112-я сессия

Правила № 43 (безопасные стеклянные материалы)

**Предложение по дополнению б к поправкам серии 01
к Правилам № 43 (безопасные стеклянные материалы)**

Представлено экспертом от Германии*

Рис. 4 Рис. 4.1

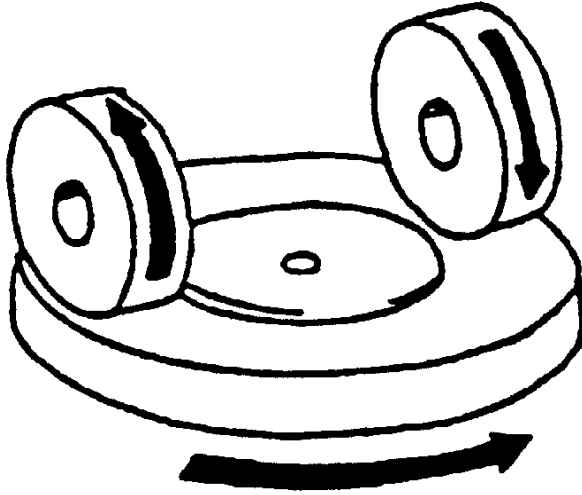
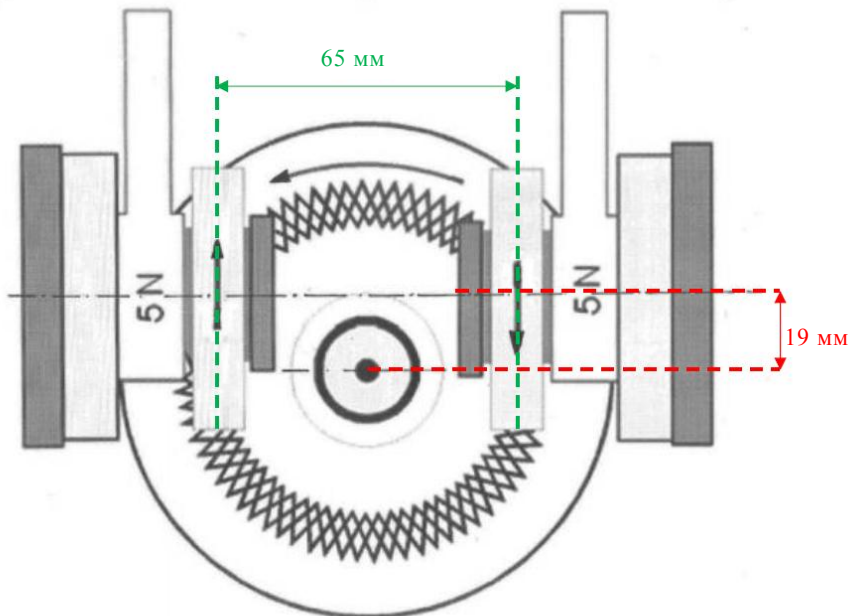
Пункты 4.1.1–4.1.2 изменить следующим образом (с изменением также нумерации рис. 4 на 4.1 и включения нового рис. 4.2):

«4.1.1 Приспособление для испытания на абразивную стойкость¹, схематически изображенное на ~~рис. 4~~ **рис. 4.1 и 4.2**, состоит из следующих элементов:

а) диска, вращающегося в горизонтальной плоскости вокруг своего центра против часовой стрелки ~~со скоростью 65–75 об./мин.~~ **с фиксированной скоростью 60 ± 2 об/мин. или 72 ± 2 об/мин.;**

б) двух нагруженных параллельных валиков, на каждом из которых закреплен специальный абразивный ролик, свободно вращающийся вокруг горизонтальной оси на шарикоподшипниках; каждый ролик оказывает на испытательный образец давление, соответствующее массе 500 г. **Расстояние между внутренними сторонами валиков составляет $52,4 \text{ мм} \pm 1,0 \text{ мм}$ (что соответствует расстоянию между симметричными плоскостями валиков, равному $65,1 \text{ мм}$). Горизонтальное смещение виртуальной линии, которая проходит через обе оси валиков, по отношению к оси вращающегося диска составляет $19,05 \text{ мм} \pm 0,30 \text{ мм}$.**

в) Система вакуумного отсоса (на рис. 4.1 и 4.2 не изображена) и всасывающий наконечник для удаления отходов и абразивных частиц с поверхности испытательного образца в процессе испытания. **Высота всасывающего наконечника должна регулироваться, а диаметр наконечника должен составлять 11 мм.**

Рис. 5.1
Прибор для измерения уменьшения света

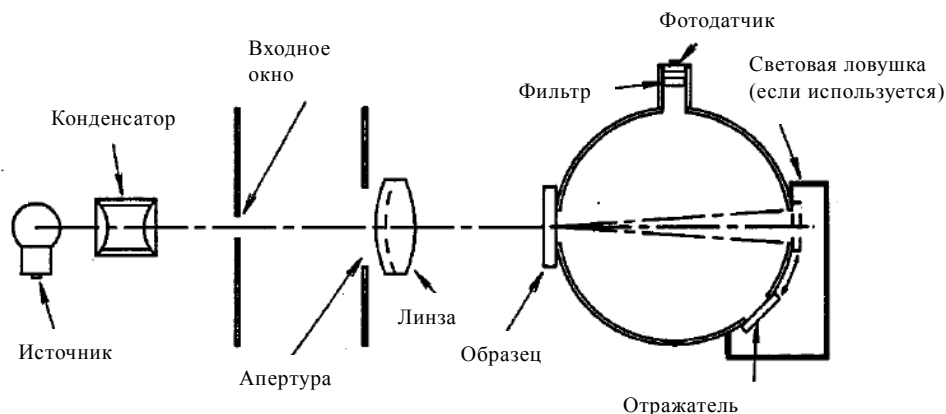
Пункты 4.1.4 и 4.1.5 изменить следующим образом (см. также рис. 5.1):

«4.1.4 Оптическая система, состоящая из линзы с фокусным расстоянием f , равным не менее 500 мм, и с устраненной хроматической aberrацией. Полная апертура линзы не должна превышать $f/20$. Расстояние между линзой и источником света должно быть отрегулировано таким образом, чтобы получить практически параллельный пучок лучей. Для ограничения диаметра пучка света до 7 ± 1 мм используют диафрагму. Эту диафрагму помещают на расстоянии 100 ± 50 мм от линзы со стороны, противоположной источнику света. Осветить испытательный образец в значительной мере однонаправленным пучком света; максимальный угол, который может образовать любой луч этого пучка с осью пучка, не должен превышать $0,05$ радиана (3°). Этот пучок не должен выходить за пределы ни того, ни другого отверстия этой сферы.

Рис. 5.2

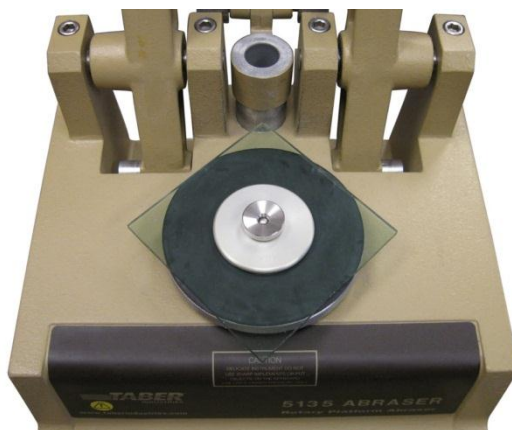
Включить новые пункты 4.4.4–4.4.6 следующего содержания (с включением также нового рис. 5.2):

Испытательный образец помещают на вращающийся диск приспособления для проведения испытания на абразивную стойкость стороной, подлежащей абразивной обработке, вверх. Испытательный образец устанавливают под углом 45° по отношению к передней части машины, как показано на рис. 5.2. Образец закрепляют с помощью прижима и гайки. На приспособление для испытания на абразивную стойкость устанавливают нагрузку, соответствующую общей нагрузке, равной 500 г (в расчете на ролик). Опускают всасывающий наконечник и устанавливают его на высоте 1 мм над поверхностью образца с помощью плоского щупа толщиной 1 мм или цилиндрического щупа диаметром 1 мм. После установки высоты всасывающего наконечника убедиться в том, что задний отводящий наконечник не касается поверхности испытательного образца.
